APPROFONDIMENTO CANALI CANDIANO E BAIONA,
ADEGUAMENTO BANCHINE OPERATIVE ESISTENTI,
NUOVO TERMINAL IN PENISOLA TRATTAROLI E
RIUTILIZZO MATERIALE ESTRATTO IN ATTUAZIONE
AL P.R.P VIGENTE 2007 - I FASE - PORTO DI RAVENNA

oggetto BANCHINE
BANCHINA D - TRATTAROLI NORD
RELAZIONE SULLE CRITICITÀ - BANCHINA D - CEMENTILCE (TRATTAROLI NORD)

codice
1114-E-BAD-GEN-RG-02-0

Figura 1 Sovrapposizione delle tavole:

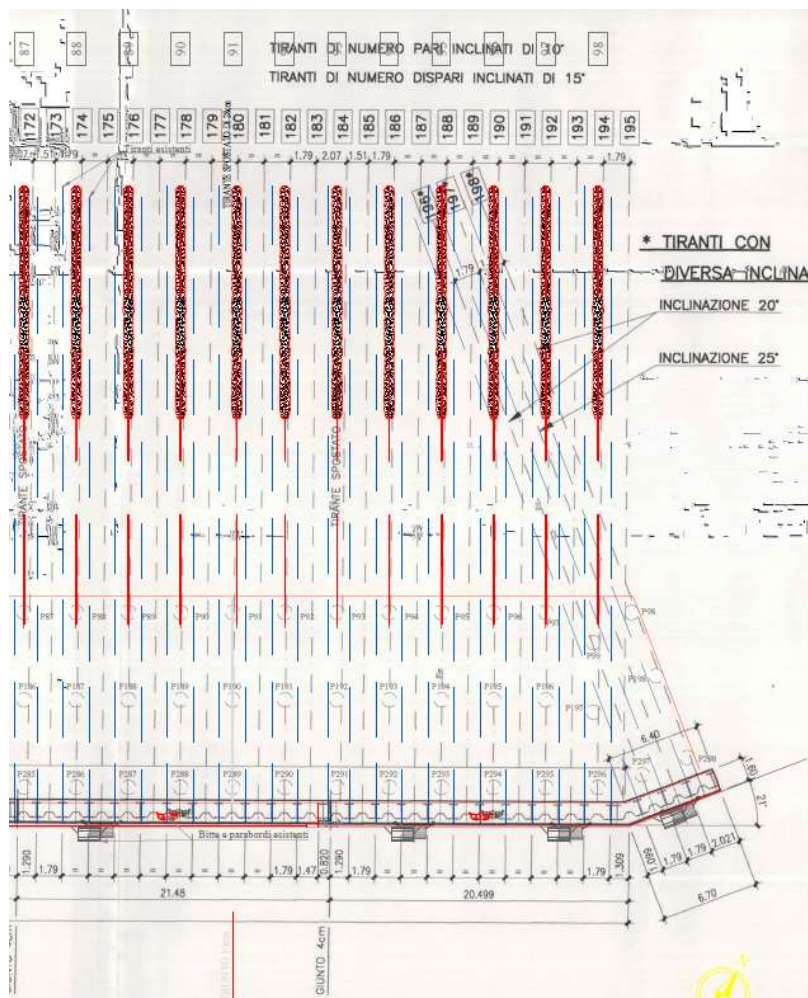
Dall'analisi della documentazione del PD è stata riscontrata un'incongruenza relativa alla posizione dei tiranti esistenti tra la tavola dello stato attuale *1114.STR.07.02 - Stato Attuale Planimetria e Sezioni_Rev.2* (che riporta il file d'epoca - VBE01 - Tiranti di ancoraggio definitivi) e quanto riportato nella tavola degli interventi - *1114.STR.07.03 - Planimetria di intervento_Rev.2*.

Sovrapponendo i due elaborati è emerso che nella planimetria dello stato attuale i tiranti risultano posizionati in corrispondenza del palancolato AZ mentre nella planimetria di intervento, i tiranti esistenti (riportati di colore blu nella figura 1) risultano in corrispondenza del palancolato HZ.

Pertanto, nella costruzione dello stato di fatto, i tiranti esistenti sono stati posizionati sulla base della planimetria della tavola del PD 1114.STR.07.02 - Stato Attuale Planimetria e Sezioni_Rev.2, con allineamento al palancolato AZ in coerenza con il lidar multibeam.

Figura 3 Posizione tirante numero 195 - 1114.STR.07.02 - Stato Attuale Planimetria e Sezioni_Rev.2.

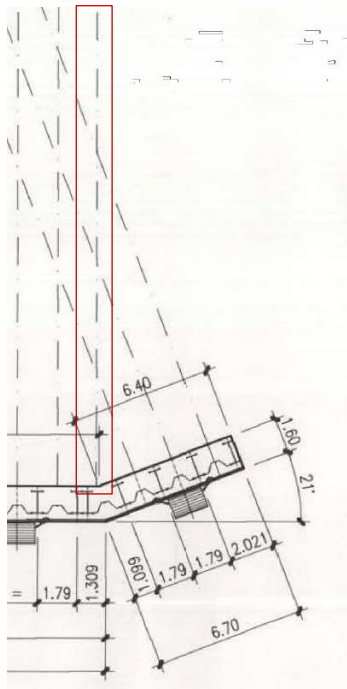
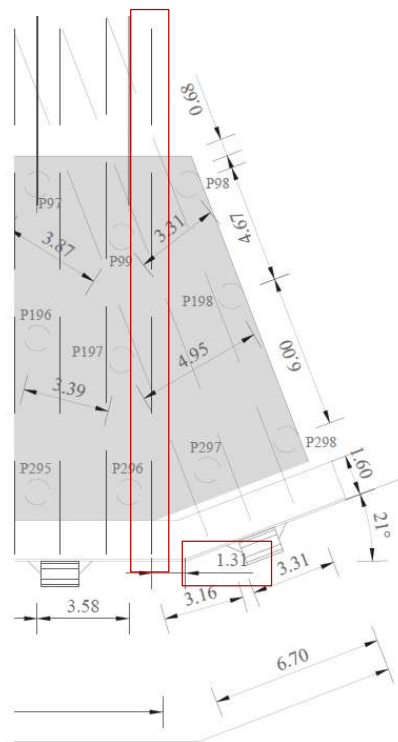
Nelle immagini si mettono a confronto la posizione del tirante esistente numero 195 che risulta differente nei due elaborati del PD. Nella foto si evidenzia la posizione della testata del tirante in prossimità del punto battuto P3.

Figura 4 Progetto definitivo - 1114.STR.07.04 - Sezione tipologica corrente e particolari costruttivi_Rev.2

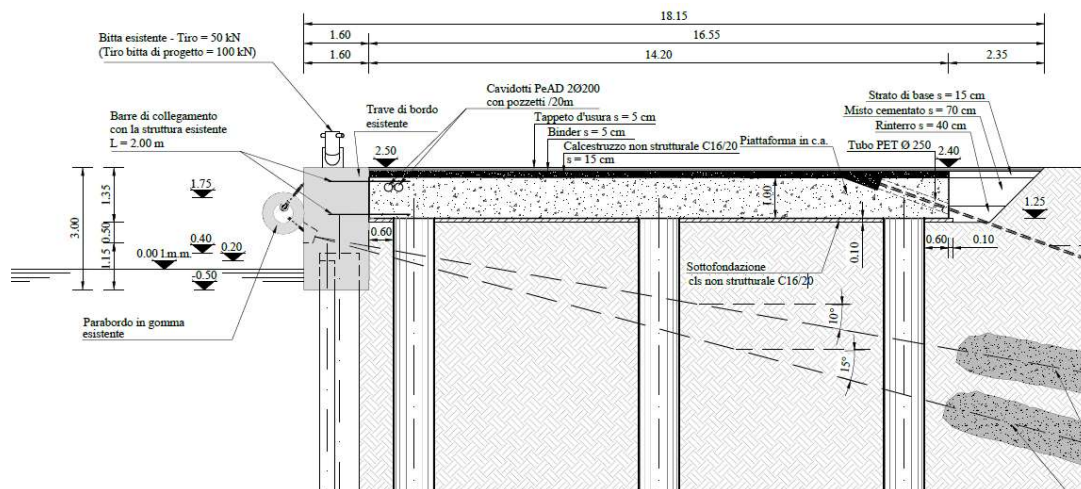
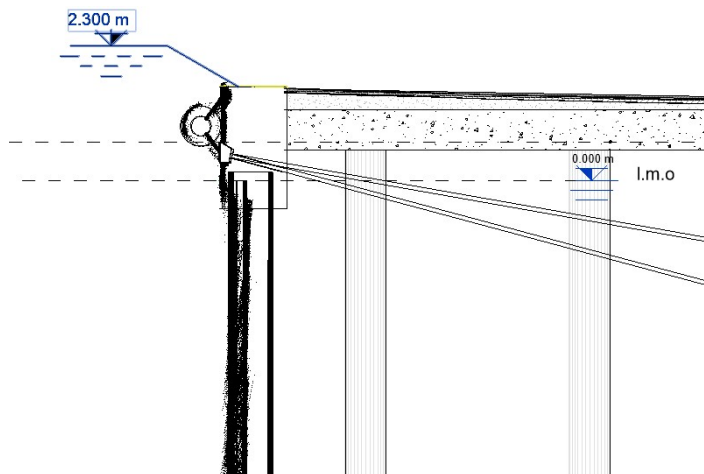
Dall'analisi del rilievo e della nuvola di punti ricevuta da Anfibia, si riscontra una incongruenza relativa alla quota del piano banchina con quanto dichiarato nel PD (1114.STR.07.04 - Sezione tipologica corrente e particolari costruttivi_Rev.2 e 1114.STR.07.A Rev.2 - Relazione dei calcoli geotecnici e strutturali).

Nel progetto definitivo si riporta la trave di coronamento ad una quota +2,50 l.m.m mentre secondo il rilievo della nuvola di punti la quota è pari a +2,30 metri l.m.m.

Pertanto, è stato necessario ridefinire le quote progettuali sulla base del rilievo effettuato.

Figura 8 soluzione progetto definitivo a confronto con la soluzione del progetto esecutivo

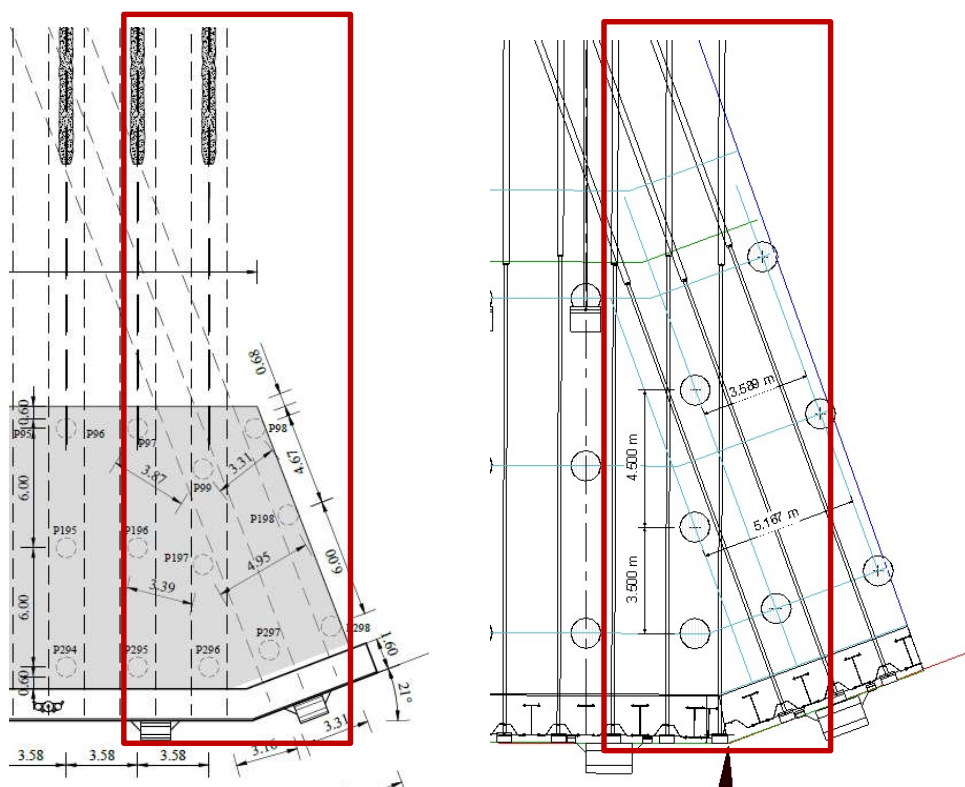
In prossimità del punto di riferimento P3 (cambio di direzione del filo banchina) si riscontra la possibilità dell'interferenza tra i tiranti esistenti e i nuovi pali secondo quanto previsto da PD.

Per risolvere tale interferenza, si prevede il loro riposizionamento come illustrato nelle immagini seguenti.

Figura 9 possibile interferenza pali di progetto e tiranti esistenti

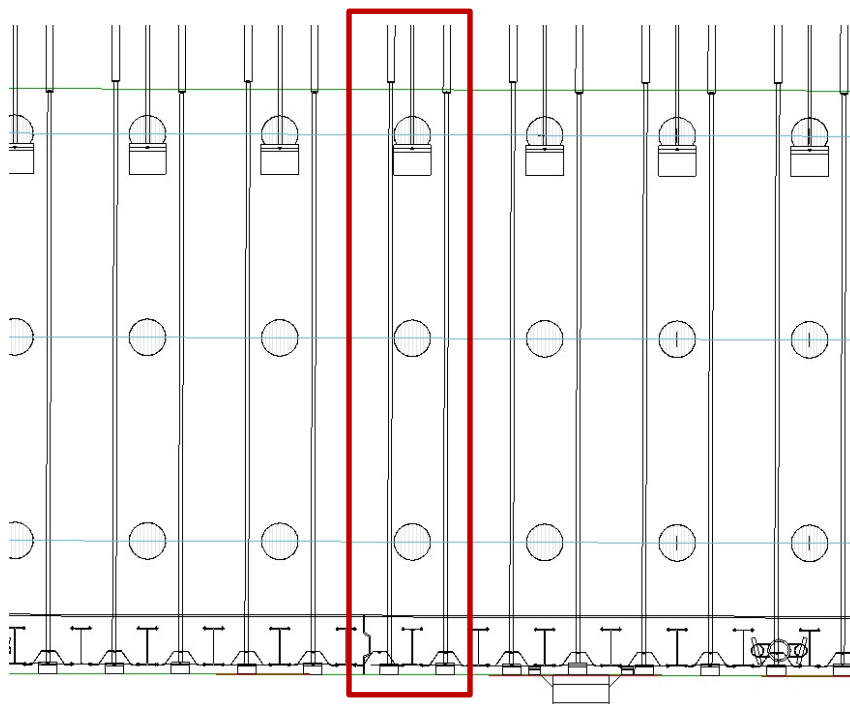
Una simile interferenza si riscontra in prossimità dei giunti di dilatazione, in cui l'interasse tra i tiranti esistenti varia per consentire l'inserimento del giunto. In quel tratto è stato necessario ricalibrare la posizione dei pali.

Figura 11 Interferenza tra i pali in progetto e le tubazioni esistenti

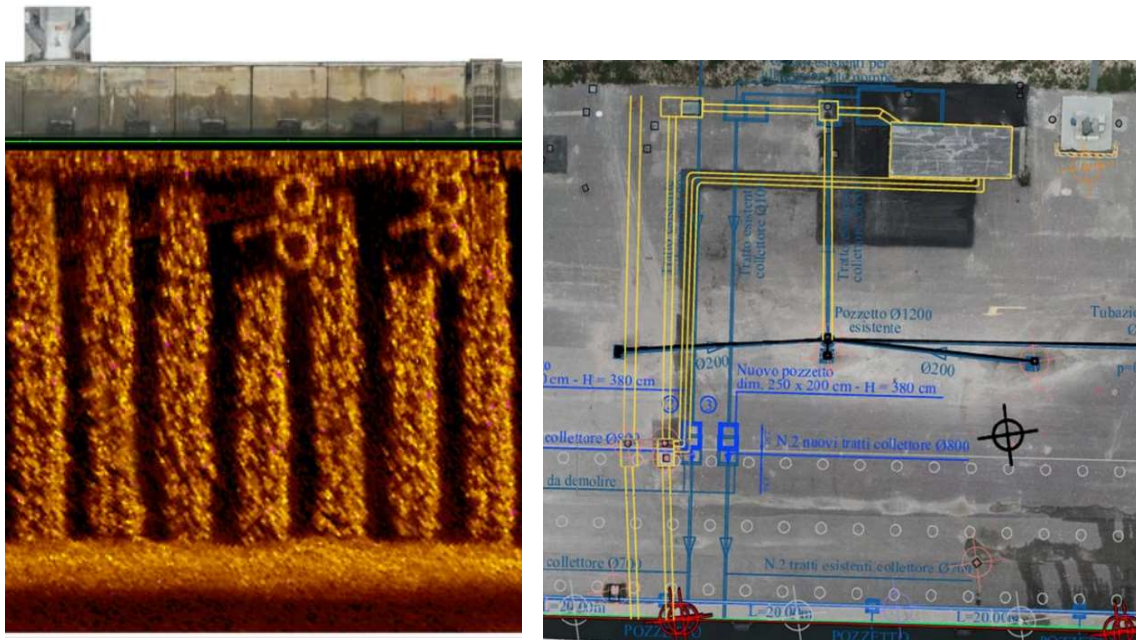
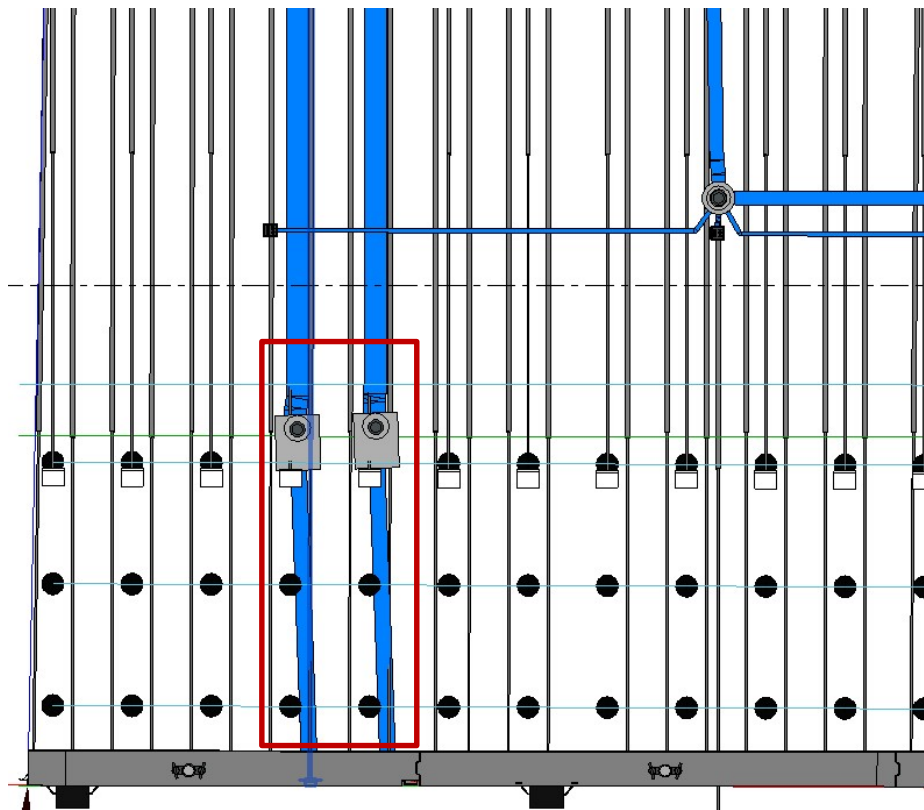
Dall'analisi del sonar si evince la presenza di due scarichi a mare, ciascuno composto da due tubazioni di $\varnothing 700$ sovrapposte.

Identificando la posizione dei pozzetti e il punto di scarico a mare dalla restituzione del rilievo, è stata riscontrata una interferenza tra le condotte di scarico a mare esistenti e i nuovi pali in progetto.

Nel PE si dovrà concepire un nuovo tratto terminale per le tubazioni in oggetto tale da non interferire con i pali, che parte dall'ubicazione dei nuovi pozzetti, da spostare necessariamente a causa dell'interferenza con il sedime della platea, e che termina sulle uscite esistenti già predisposte.

Stando a quanto riportato nella sezione di fig. 10, per risolvere l'interferenza costruttiva, si prevede di rimuovere le tubazioni di scarico dei pozzetti 2 e 3 attualmente presenti, andando a posare delle nuove tubazioni 2xØ700 sovrapposte per ogni pozzetto. Queste dovranno mantenere un andamento rettilineo partendo dalle bocche di scarico esistenti, in direzione ortogonale al palancolato e alla trave di coronamento. In questo modo viene evitata l'interferenza con i pali di nuova costruzione. Per consentire il corretto inserimento delle tubazioni di scarico all'interno dei pozzetti di nuova realizzazione, previsti nel PD, si propone per questi una dimensione di almeno 250x300 cm, andando quindi a variare la larghezza di progetto da 200 a 300 cm, mantenendo invariata la lunghezza di 250 cm.

Figura 12 Possibile interferenza riscontrata tra la fondazione della torre faro esistente e i nuovi tiranti di progetto

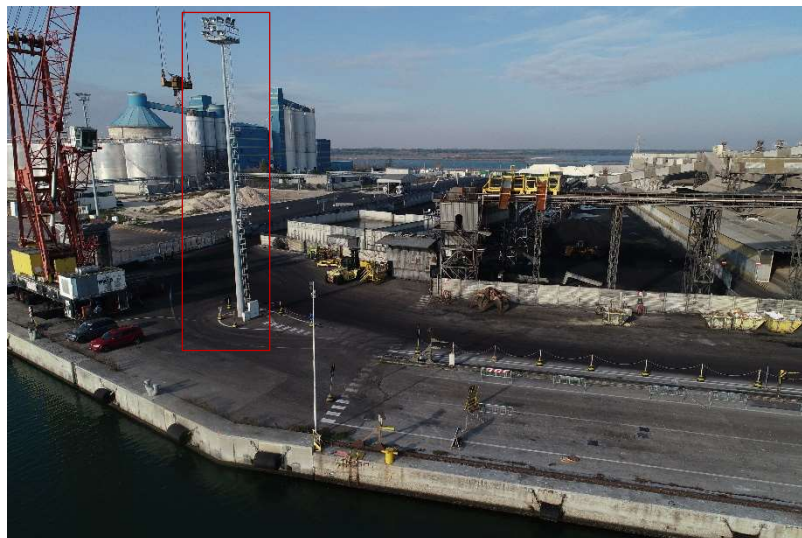
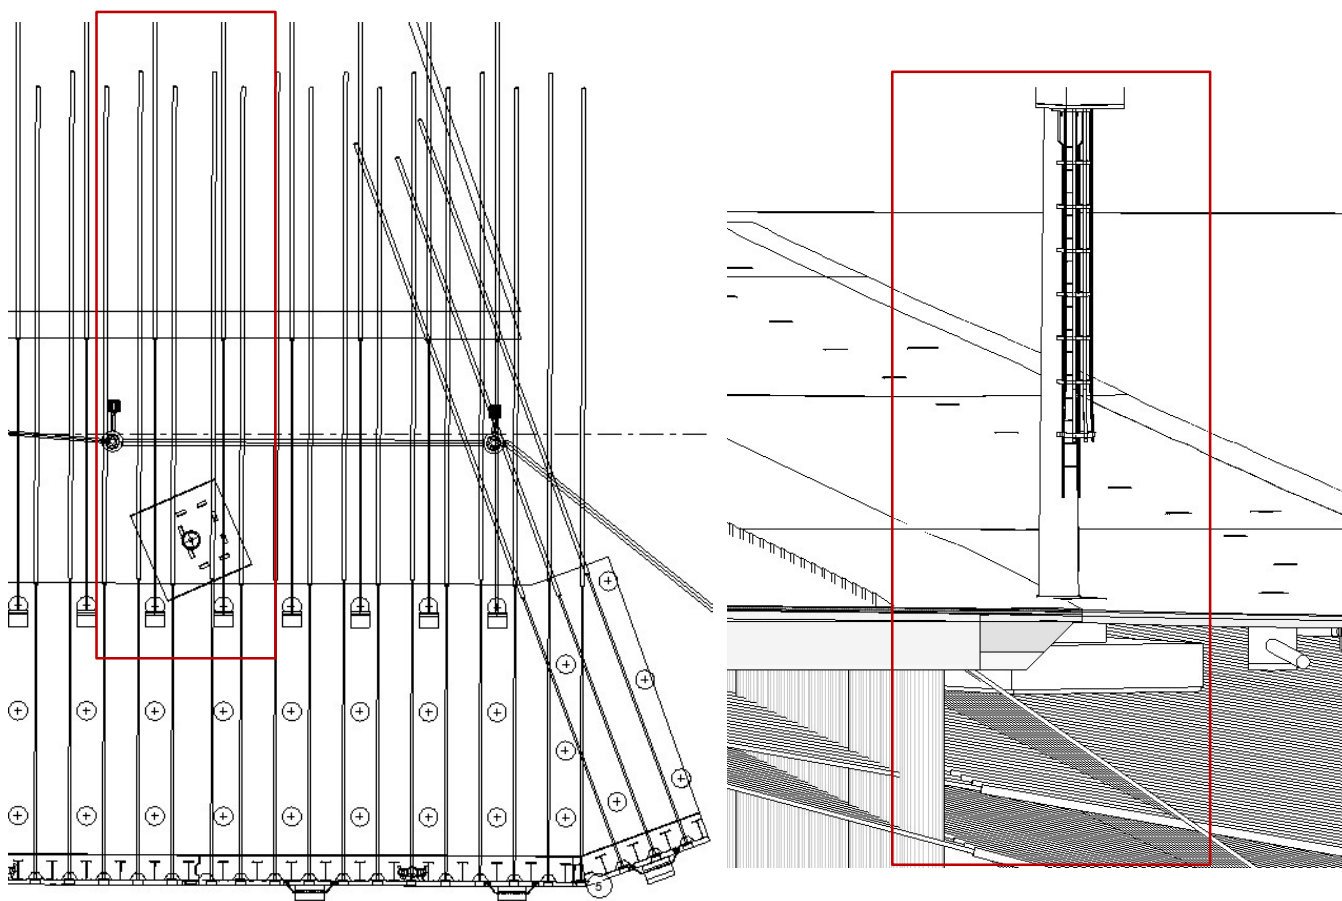
Dall'analisi del rilievo si evince la presenza di una torre faro lato confine banchina Lloyd. Si riscontra una possibile interferenza tra la fondazione della torre faro, di cui non si conoscono le dimensioni e la posizione del nuovo tirante di progetto.

Figura 8 Disposizione degli scarichi a mare per la banchina Trattaroli Nord

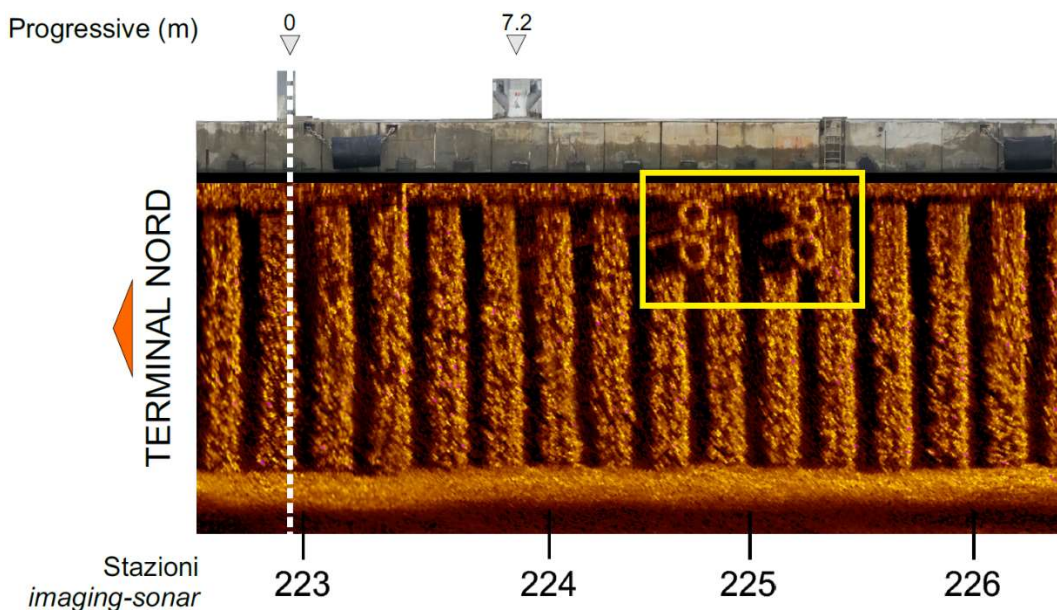
Si segnala un'incongruenza tra lo stato attuale e il PD: nel progetto, i collettori in uscita dai pozzetti di scarico 2 e 3, di diametro Ø800, sono posizionati **affiancati alla stessa quota** (vedi "1114.STR.07.06 - Planimetria sottoservizi e impianti"), mentre i collettori esistenti di diametro Ø700 sono **sovrapposti**. Questo è osservabile anche dai risultati del SideScan Sonar (Figura 8).

Si propone di mantenere la configurazione di uscita dai pozzetti degli attuali scarichi a mare, andando quindi a realizzare gli scarichi dei pozzetti 2 e 3 con due tubazioni in PEAD Ø800 **sovrapposte** e non affiancate, che verranno poi raccordate alle 2xØ700 presenti.

Figura 9 Confronto tra schema fornito da ITALTERMINALI e quello fornito nel PD

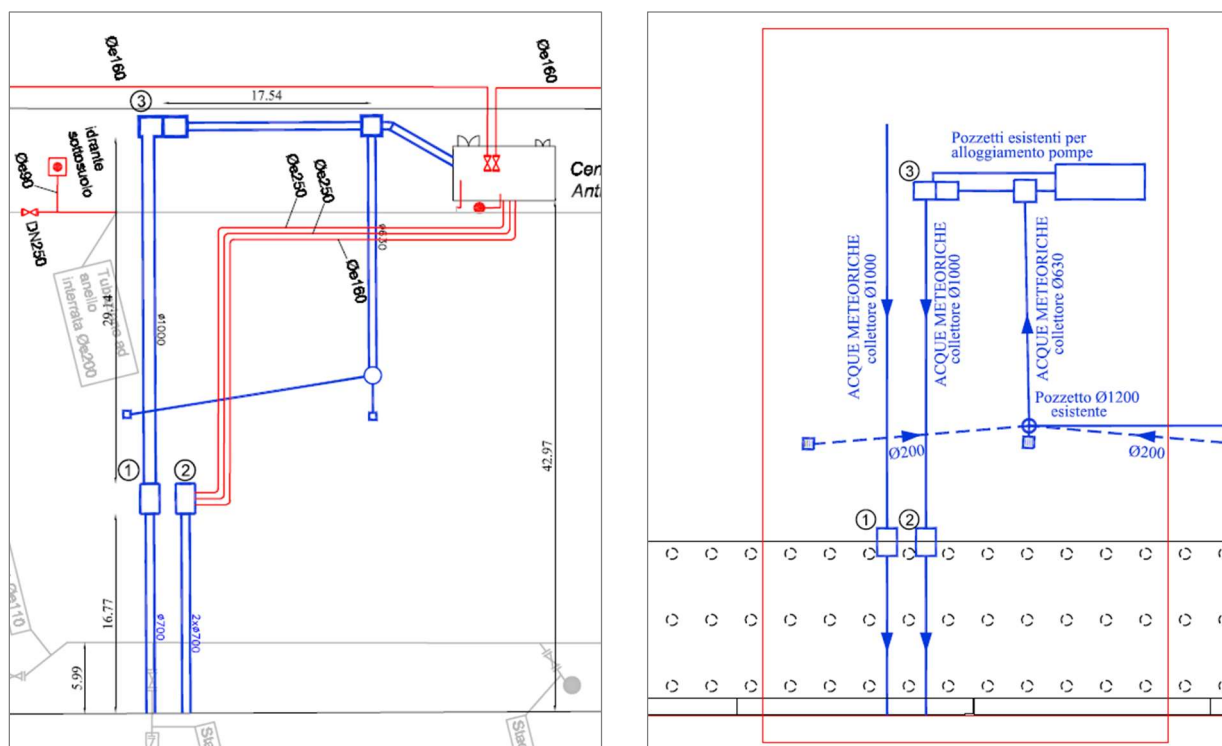
Sono inoltre emerse delle discordanze tra quanto riportato nelle tavole relative alla rete antincendio trasmesse da ITALTERMINALI e le tavole dello stato di fatto presenti nel PD.

Queste riguardano il pozzetto di destinazione delle acque di scarico della centrale antincendio e della rete di smaltimento acque meteoriche, a valle della vasca di prima pioggia.

Seguendo la nomenclatura in Figura 9, si osserva che nello schema a *sinistra*, fornito da ITALTERMINALI, lo scarico delle acque è diretto al pozzetto 3 e successivamente al pozzetto 1, mentre nello schema di *destra*, presente nel PD, le acque convogliano prima nel pozzetto 3 ma successivamente al pozzetto 2, al quale sono collegate anche le tubazioni che servono la centrale antincendio, qui non schematizzate.

Per cercare di ovviare a questa ambiguità, si è sovrapposto lo schema dell'attuale rete antincendio con una recente ortofoto della banchina, scalando il disegno tecnico e adattandolo alle tracce degli scavi e dei pozzetti presenti nell'ortofoto (Figura 10).
